改善箇所説明図

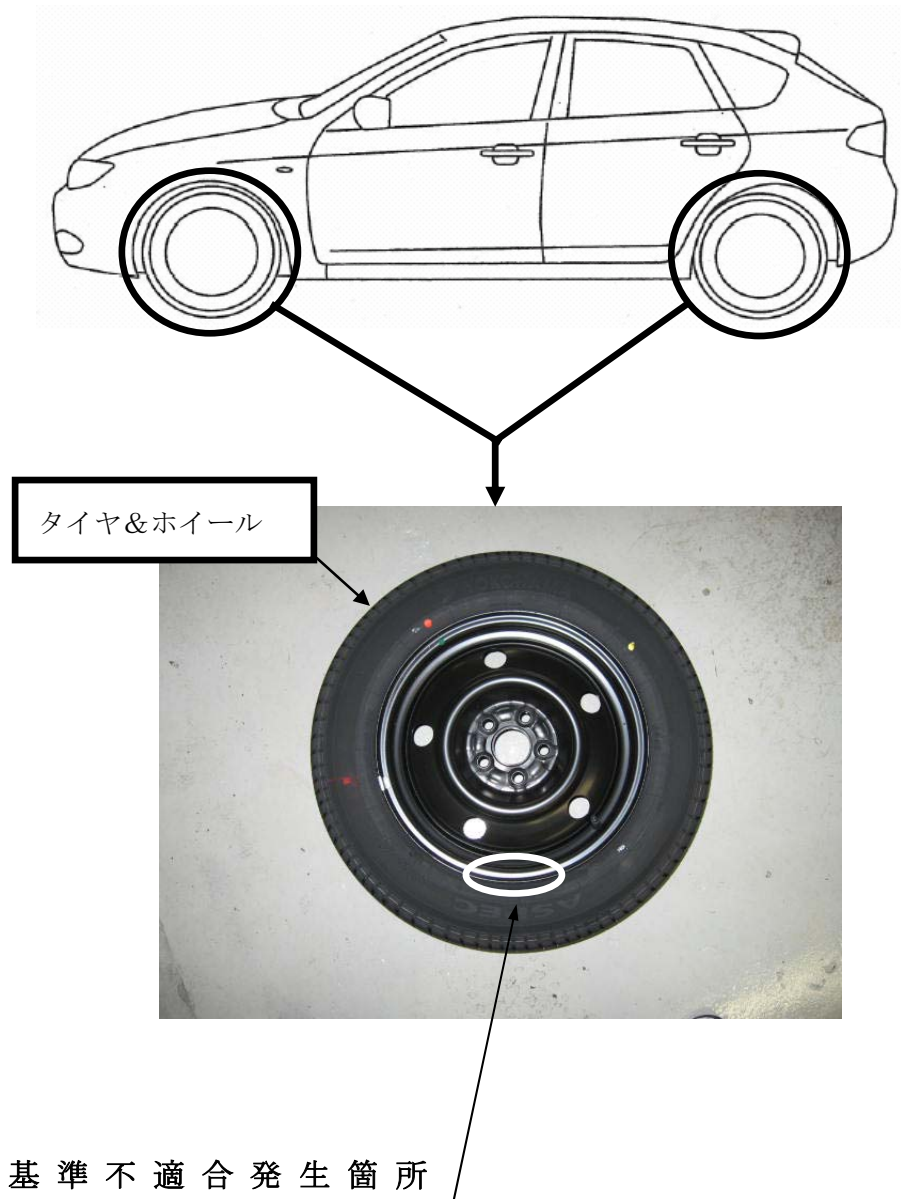
スチールホイールにタイヤを組み付ける装置の調整が不適切だったため、ホイールにタイヤを組み付ける際、タイヤのホイールとの接触面を損傷させたものがある。そのため、そのまま使用を続けると、走行中にタイヤから空気が漏れるおそれがある。

全車両、全てのタイヤ及びホイールを良品と交換する。

ホイールの中央部付近に白ペイントを塗布する。
